HT-207-1

HTTR の設工認(第1回)申請に係る
記載の見直しについて

令和2年8月7日

第1回申請分の補正方針

第2図 固定モニタリング設備の構成ブロック図及び申請範囲

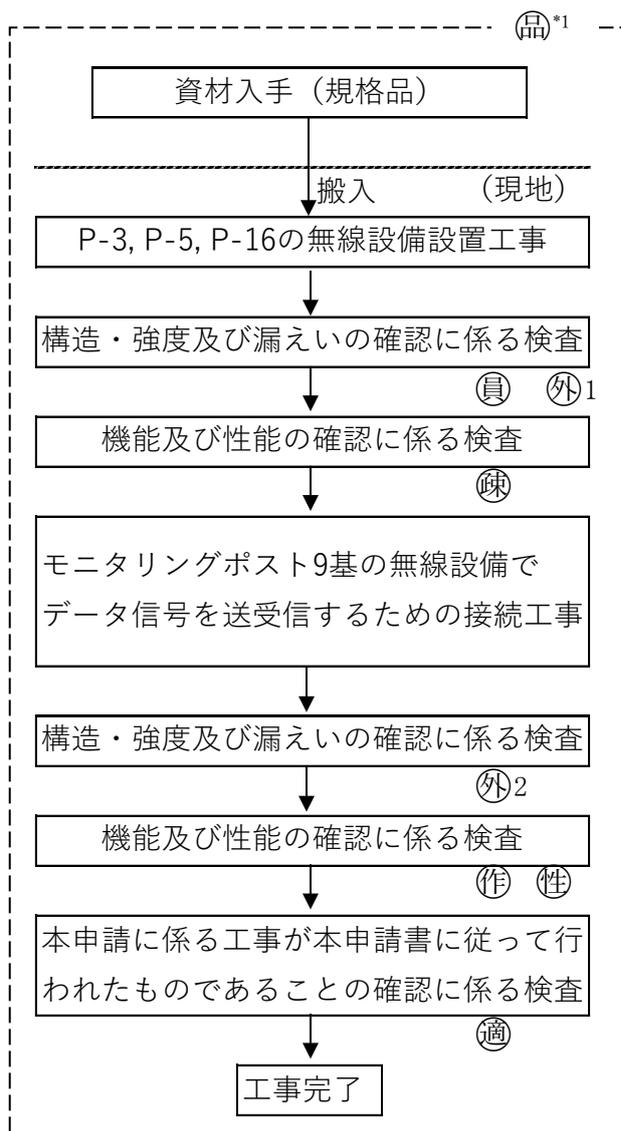
- ・監視設備について、非常用電源を含め設置変更許可申請書の設計方針に基づく詳細設計の全体像及び申請範囲を明確化する。
- ・既に認可を受けた設備を含み、検出器など経年劣化に伴い今後同等品に更新する予定のものについては、その仕様を示すとともに同等品(同等以上の性能を有するもの)に更新する旨を明確化する。

監視設備については、設置許可申請書の設計方針に基づき、以下に示す事項を設工認申請する。なお、モニタリングポスト 14 基は、既に認可を受けた範囲であるため、認可済みである旨を申請書に記載する。

- ・モニタリングポスト 14 基の有線伝送系の設置（既設）
- ・中央監視するモニタリングポスト 9 基の無線伝送系の設置
モニタリングポスト 3 基の（P-3, 5, 16）の無線設備の設置・接続工事（新設）
モニタリングポスト 6 基（P-1, 2, 6, 11, 13, 15）の無線設備の接続（既設）
- ・モニタリングポスト 14 基の無停電電源装置の設置（既設）
- ・モニタリングポスト 14 基の非常用電源設備の設置（既設）
- ・表示器の設置（既設）
- ・サーベイメータの設置（既設）

また、固定モニタリング設備、無線設備、無停電電源装置、非常用発電機（可搬型含む）は、規格品であることから、同等以上の性能を有するものと交換できる旨を記載する。

第1図 非常用発電機の設置場所及び運搬経路図

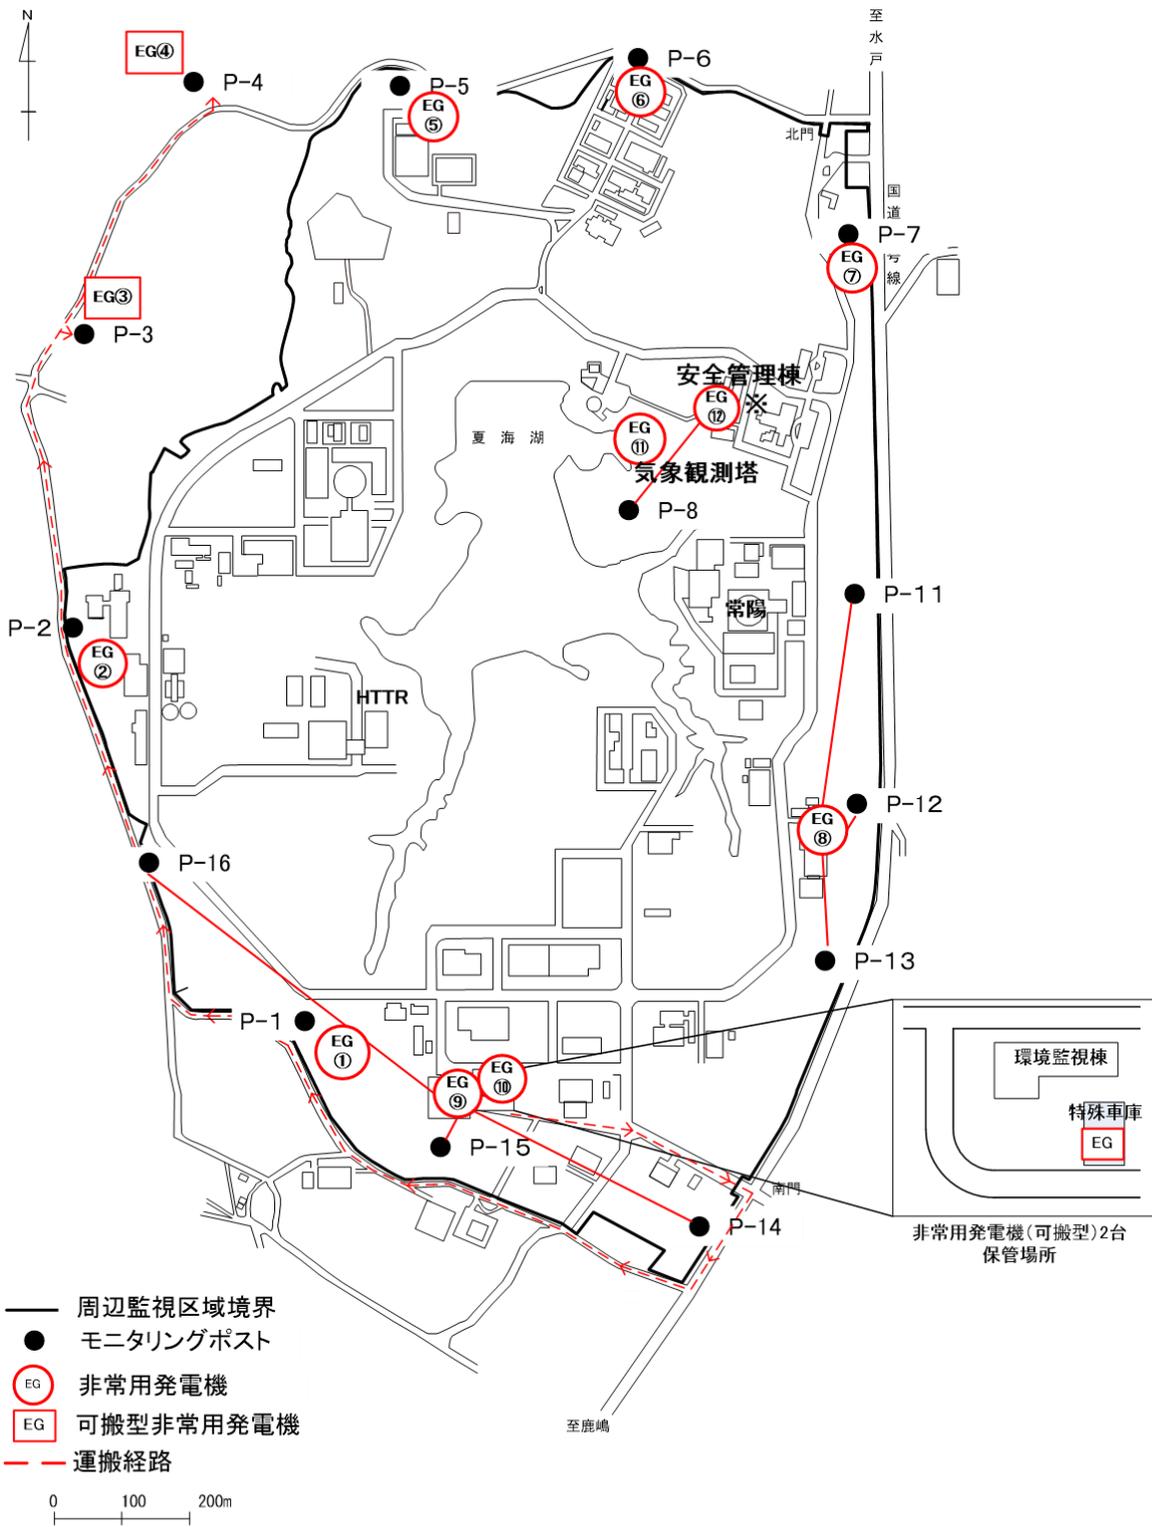
外部電源が喪失した場合、非常用発電機（可搬型含む。）によりモニタリングポスト、データ伝送・表示に係る設備を手動操作により電源を供給し測定を継続する。無停電電源装置からの給電時間は90分のため、90分以内に非常用発電機（可搬型含む。）を起動・接続する。

第1図に非常用発電機の設置場所及び運搬経路を示す。

第 3.1 図 貯蔵プール水位の警報回路系統図

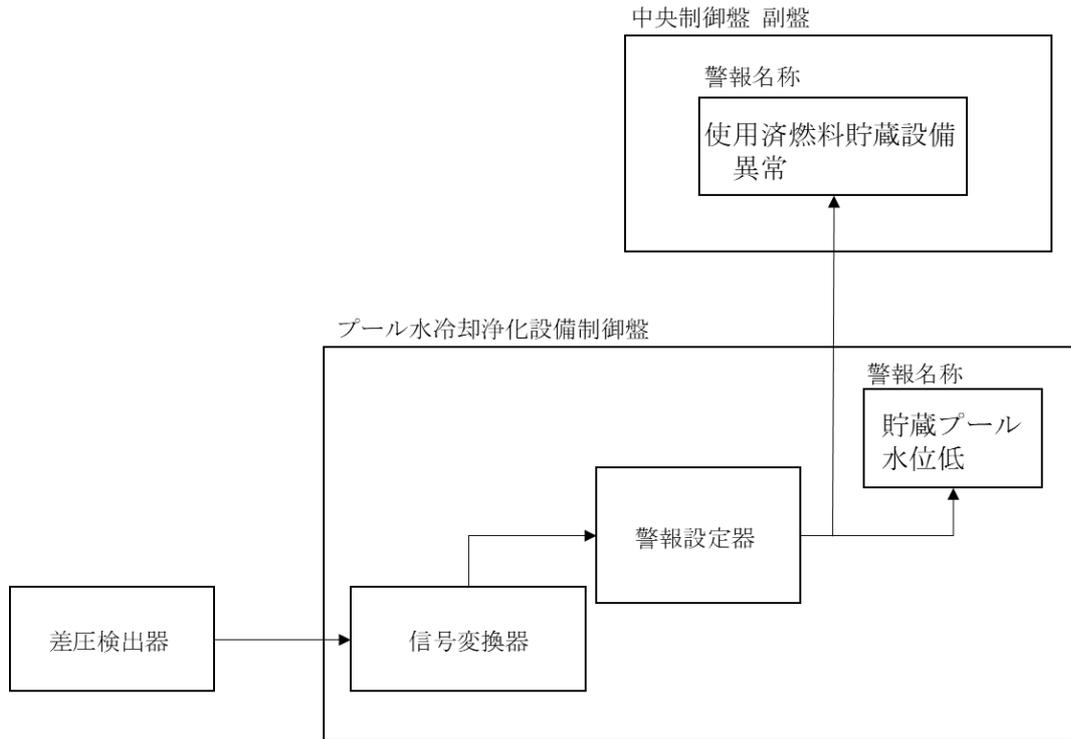
設工認要否整理表に基づき、原子炉建家内使用済燃料貯蔵設備の水位計及び水温計の警報回路、並びに使用済燃料貯蔵建家内使用済燃料貯蔵設備の温度計の警報回路を第 1 回申請に追加する。

原子炉建家内使用済燃料貯蔵設備の警報回路の設計仕様を第 3.1 表に示す。また、警報回路の系統図を第 3.1 図及び第 3.2 図に示す。
